Referência: OPEI: 80.22326.6.20. Projeto Inicial: 80.89384.8.20.

Parecer: Circe Maria Gama Monteiro, conselheira representante do MDU, Pós-graduação em Desenvolvimento Urbano - UFPE.

Este documento apresenta análise sobre o processo de legalização do condomínio habitacional VALE VERDE com 78 casas, situado no lote nº 14 da Rua Capitão Benedito Bragança, no bairro da Guabiraba, inserido na Unidade de Conservação Beberibe – UCN Beberibe e na APA Aldeia-Beberibe instituída pelo Estado de Pernambuco.

Planta de declividade do terreno em % (fonte: relatora)

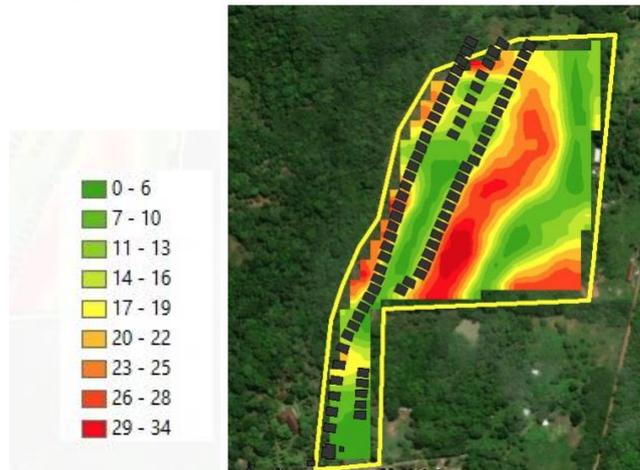
Na planta de localização foi inserida também a localização de uma ETE. Cabe salientar que tal descrição não é suficiente para avaliar a exequibilidade da solução necessitando estudos e projeto executivo face a declividade do terreno e o difícil acesso a ETE por caminhos estreitos.

Apresentar projeto de sistema de tratamento para os efluentes sanitários comum a todo o empreendimento conforme descrito na condicionante geral nº 7. Devem ser consideradas no projeto as caixas de gordura. O projeto deve ser elaborado por profissional habilitado. Devem ser apresentados desenhos, memória de cálculo e quaisquer outros documentos necessários para a compreensão da solução a ser adotada. Devem ser acompanhados de Registro ou Anotação de Responsabilidade Técnica (RRT ou ART), com o campo atividade técnica corretamente preenchido. Todos os documentos devem ser assinados DIGITALMENTE pelo responsável técnico (Licença prévia Secretaria Executiva de Licenciamento e Controle Ambiental). E ainda, deve ser apresentado, para a emissão de Licença de Instalação, um projeto para o sistema final de esgotamento sanitário, devendo ser observado o que consta no Decreto nº 23.804/2008, arts. 7º e 8º. O sistema proposto deve ter 95% (noventa e cinco por cento) de eficiência. Deve ser totalmente instalado em área comum do condomínio, podendo ser centralizado ou descentralizado. Deve possibilitar a medição periódica da eficiência do tratamento. Deve ser de fácil e livre acesso às equipes de monitoramento e fiscalização dos órgãos competentes.
